Referencia: **Aviso de Notificación**
Tipo de acto administrativo: **Auto 4499 del 21 de diciembre de 2022**
Expediente No. **1-2020-33529**

INFORME VERIFICACIÓN DE HECHOS No 22-215
18 de abril de 2022

Radicación No. 1-2020-33529 del 26 de noviembre de 2020
No. de la queja 1-2020-33529-1
Quejoso COPROPIETARIOS
Dirección Quejoso CL 70 88 A 06
Proyecto EDIFICIO BONY – Zonas Comunes
Dirección proyecto CL 70 88 A 06
Localidad ENGATIVÁ
Estrato 3
Radicación documentos 400020190309 del 22 de octubre de 2019
Enajenador proyecto (1) JULIETH ALEXANDRA QUITIÁN
(2) MACÍAS BONILLA LUNA
Dirección Enajenador CL 70 88 A 06 / KR 93 75 01
No. de registro (1) 2019215
(2) 2019216

1. ALTURA DEL ANTEPECHO DE LA TERRAZA

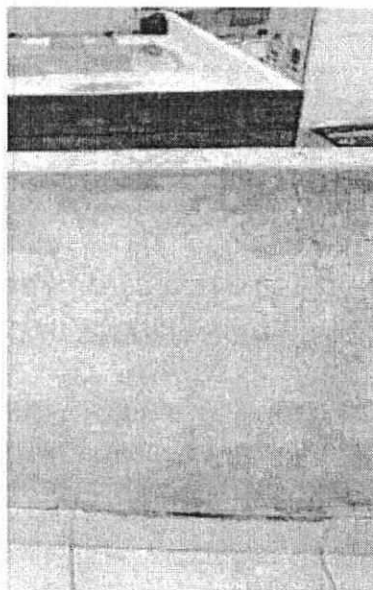
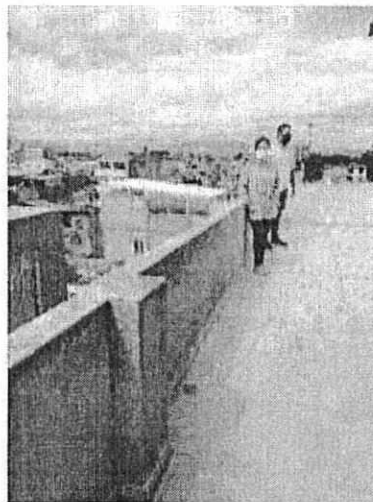
En la visita se pudieron observar 2 (dos) condiciones relacionadas con el antepecho de la terraza: **1.1.** La altura del elemento (que es la queja puntual de los copropietarios); y **1.2.** Fisuras por retracción (evidenciadas de oficio).

1.1. ALTURA DEL ANTEPECHO. En la visita se pudo verificar que el muro de cerramiento o antepecho de la terraza posee una altura de 82 centímetros en total, que se mantiene a lo largo de todo el perímetro, lo que contraviene lo señalado en el Acuerdo 20 de 1995, Código de Construcción de Bogotá, en el apartado de los techos transitables, como se muestra a continuación:

Un techo o una azotea transitable, de fácil acceso mediante obras fijas, debe cercarse con baranda o parapeto de una altura mínima de 90 cm.

Teniendo en cuenta lo anterior, por el incumplimiento en la altura del antepecho, se establece deficiencia constructiva que afecta las condiciones de seguridad, uso y funcionamiento de la terraza por lo que se califica como **AFECCIÓN GRAVE.**

1.2. FISURAS POR RETRACCIÓN. De lo observado en la visita se pudo advertir que los antepechos de la terraza son muros construidos en mampostería y terminados en pañete más pintura blanca, los cuales presentan múltiple fisuración irregular en todas las superficies. Dichas fisuras se distribuyen en todas las direcciones y conforman un patrón tipo araña o mapa poco profundo, lo que podría estar indicando el fenómeno de retracción por secado provocado por la pérdida de humedad de la pasta cementicia, es decir, por la cantidad de agua en la mezcla, y también por el tipo y cantidad de agregados (ya sea en dosificaciones muy ricas o secas). También influyen la acción del sol, la humedad relativa ambiental, el viento o la combinación de todas las anteriores.

Por consiguiente, por las fisuras en los muros de antepecho debido a retracción por secado, se establece deficiencia constructiva que -por ahora- no afecta las condiciones de uso o funcionamiento de la terraza por lo que se califica como **AFECTACIÓN LEVE**.

LICENCIA DE CONSTRUCCIÓN No. LC 18 2 0539

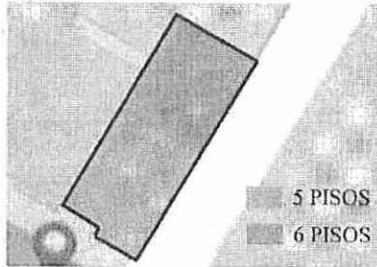
En el texto resaltado se lee: “[...] UNA (1) EDIFICACIÓN EN CINCO (5) PISOS DE ALTURA CON CUBIERTA EN PLACA MACIZA (PRIMER PISO NO HABITABLE), DESTINADA A VIVIENDA MULTIFAMILIAR, OCHO (8) UNIDADES DE VIVIENDA DE INTERÉS SOCIAL [...]” (Énfasis propio)

Contrario a esto, lo observado en la visita (y mencionado por los copropietarios en el recorrido) es que hay nueve (9) unidades de vivienda y que una parte de la volumetría está conformada por cinco (5) plantas (con cubierta plana en donde se ubican los depósitos), pero la otra parte tiene seis (6) plantas, siendo este último piso adicionado un apartamento de más.

La modificación hecha al proyecto construido, en contraste con lo aprobado en la respectiva licencia de construcción, constituye una deficiencia constructiva cuya omisión a la norma (Ley 400 de 1997) se califica como AFECTACIÓN GRAVE:

4.2. HUMEDAD EN LAS PAREDES DE LA TERRAZA

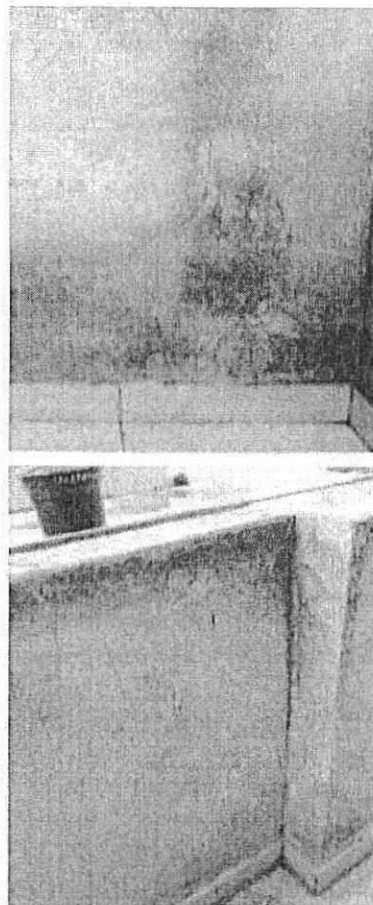
Este punto trata sobre humedades que se pueden apreciar en los muros de la terraza. De acuerdo con lo evidenciado en la visita, sobre este hecho se tienen tres (3) aspectos a considerar:

4.2.1. FILTRACIÓN EN MUROS. En la visita se pudo evidenciar que los muros o antepechos que conforman el perímetro de la terraza, y también los muros que delimitan los depósitos, presentan manchas en colores verdes y ocres típicas de humedad que ocurre cuando hay sobreexposición al agua y absorción progresiva de la misma.

Por consiguiente, por la filtración de las aguas lluvia evidenciada en los muros de cerramiento de la terraza y de los depósitos, se establece deficiencia constructiva cuya omisión a la norma (Acuerdo 20) se califica como AFECTACIÓN GRAVE.

4.2.3. DESAGÜE DE AGUAS LLUVIAS. Por último, adicional a los hallazgos antes mencionados sobre la cubierta plana, también se evidenciaron empozamientos de agua

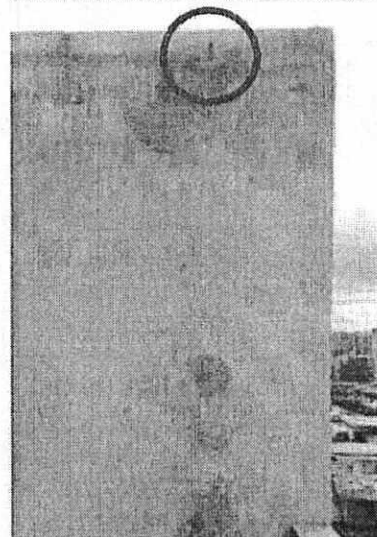
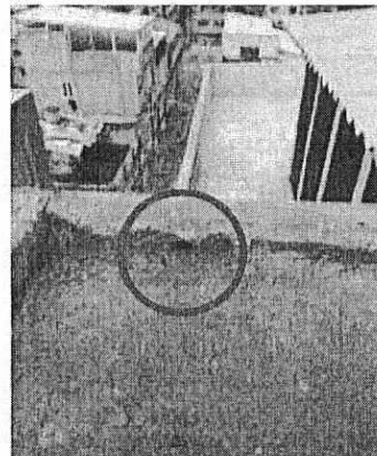
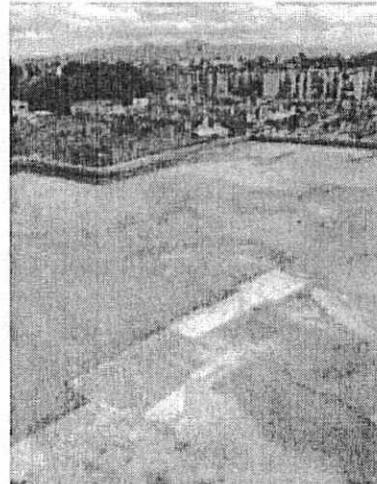
en algunas áreas de esta ya que no cuenta con ningún mecanismo de desagüe. Lo único que se observó fue un pase con tubo de PVC en uno de los bordes de la placa (a manera de gárgola) que vierte el agua lluvia directamente hacia la terraza del 5° piso y escurre sobre la cara de uno de los muros que presenta humedad por obvias razones.

Teniendo en cuenta lo anterior, por la falla en el manejo de la conducción evacuación de las aguas lluvia en la placa (plana) de la cubierta, se establece deficiencia constructiva cuya omisión a la norma (Acuerdo 20) se califica como AFECTACIÓN GRAVE.

8. CUARTO DE ASEO

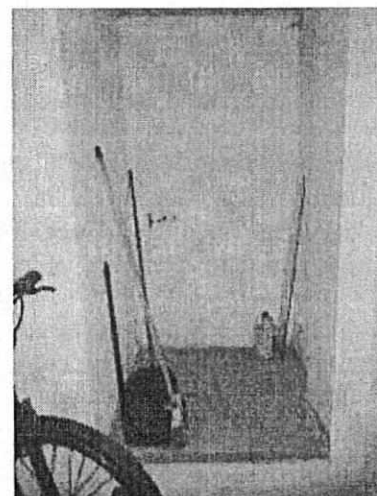
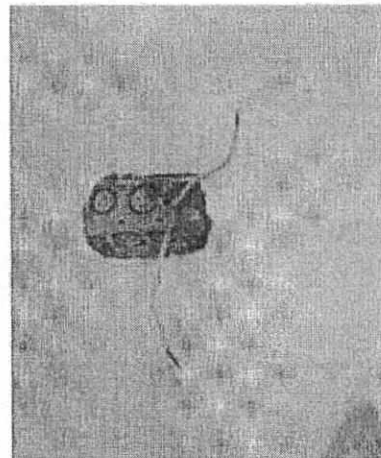
Lo observado en la visita es que el cuarto de aseo al que se refieren los copropietarios es un lugar que sirve de lava-traperos y, por lo mismo, no cumple con las condiciones que requiere una unidad para el almacenamiento de residuos sólidos. Lo que esto significa -en últimas- es que el edificio no cuenta con dicho espacio en absoluto (pues no se evidenció que hubiera otro lugar destinado para tal fin) lo que incumple lo indicado en el Decreto 2981 del 2013, cuando dice que:

Estando así las cosas, por la carencia de una unidad para el almacenamiento de los residuos sólidos en el proyecto (es decir, un cuarto de basuras), se establece deficiencia constructiva cuya omisión a la norma se califica como **AFECCIÓN GRAVE**.

9. INSTALACIONES ELÉCTRICAS

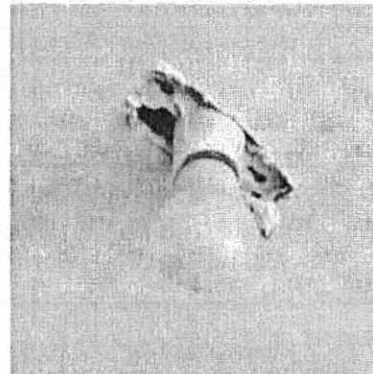
Durante la visita se pudo evidenciar que en el parqueadero hay salidas eléctricas (de luz y tomacorrientes) sin sus respectivas tapas ni acabado, y en la fachada se pudo apreciar cómo grupos de cables atraviesan los muros desde las unidades privadas hacia el exterior.

Aunque durante la visita técnica no es posible conocer el detalle de cómo fueron construidas las instalaciones eléctricas en el proyecto, sí se pudo constatar que el edificio cuenta con el suministro de energía definitivo lo que permite inferir que fue certificado antes de la puesta en marcha de este servicio. Sin embargo, se hace imprescindible que los enajenadores del proyecto demuestren que dicha presunción (de la certificación) es cierta puesto que existen dudas de parte de la copropiedad sobre probables defectos en lo que al sistema eléctrico se refiere. Por tanto, se les conmina a remitir con destino al expediente el Certificado de Verificación y Conformidad del Reglamento Técnico de Instalaciones Eléctricas – RETIE. Dicho documento, y que el edificio cuenta con el servicio de energía definitivo, permitiría reafirmar que este sí fue certificado lo que se entiende como una constancia del cumplimiento del RETIE.

Estando así las cosas, por las afectaciones que fueron evidenciadas relacionadas con la red eléctrica, y hasta que no sea presentado lo solicitado, se establece deficiencia constructiva por este hecho que no afecta las condiciones de uso del inmueble por lo que se califica como AFECTACIÓN LEVE.

12. HUMEDAD EN PARED DE LOS CONTADORES

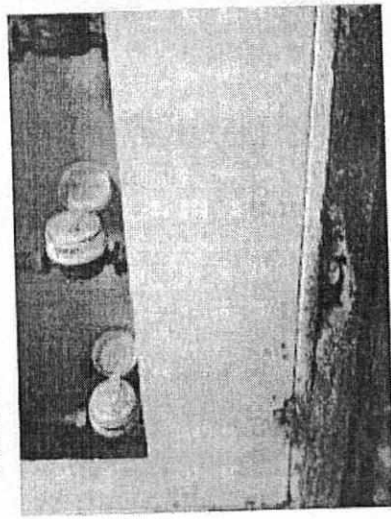
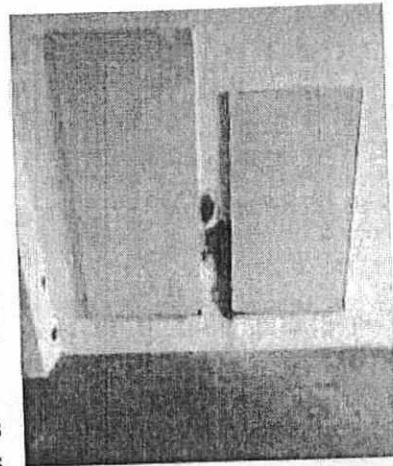
En la queja se indica que la pared en donde se encuentran instalados los medidores del agua, presentó humedad y deterioro en su conjunto.

Los copropietarios comentan durante la visita que fueron víctimas de robo de los contadores, de manera que la Empresa de Acueducto de Bogotá los instaló el 24 de julio de 2020 nuevamente. Por cuenta de esta intervención la humedad desapareció.
